**Předmětem posuzování vlivů na životní prostředí podle zákona č. 100/2001 Sb., v platném znění (dále jen „zákon EIA“) je záměr „Pokračování těžby v lomu Mrač“ Č.J. 161777/2025/KUSK, kód záměru STC2730.**

**Podatel tímto podle § 8 odst. 3 zákona EIA v zákonem stanovené lhůtě 30 dnů, počítané ode dne zveřejnění informace o dokumentaci na úřední desce krajského úřadu, tj. do 9. 1. 2026, podává ke zveřejněné dokumentaci následující vyjádření.**

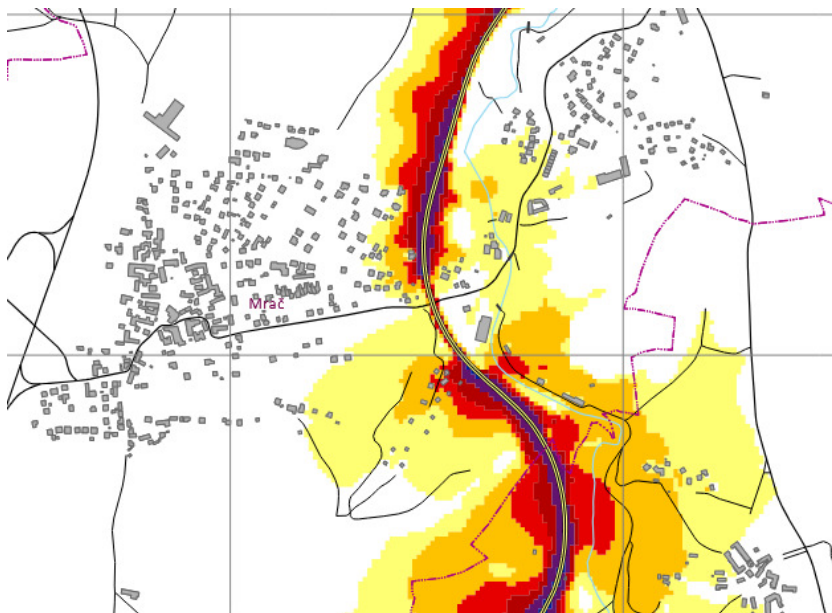
**Jednoznačně kvantifikovat požadavek na zábor PUPFL a vyhodnotit jeho vlivy.**

**Vypořádání:** Zábor PUPFL a jeho vyhodnocení je uveden v textu dokumentace v kapitole B.II. a v kapitole D.I.
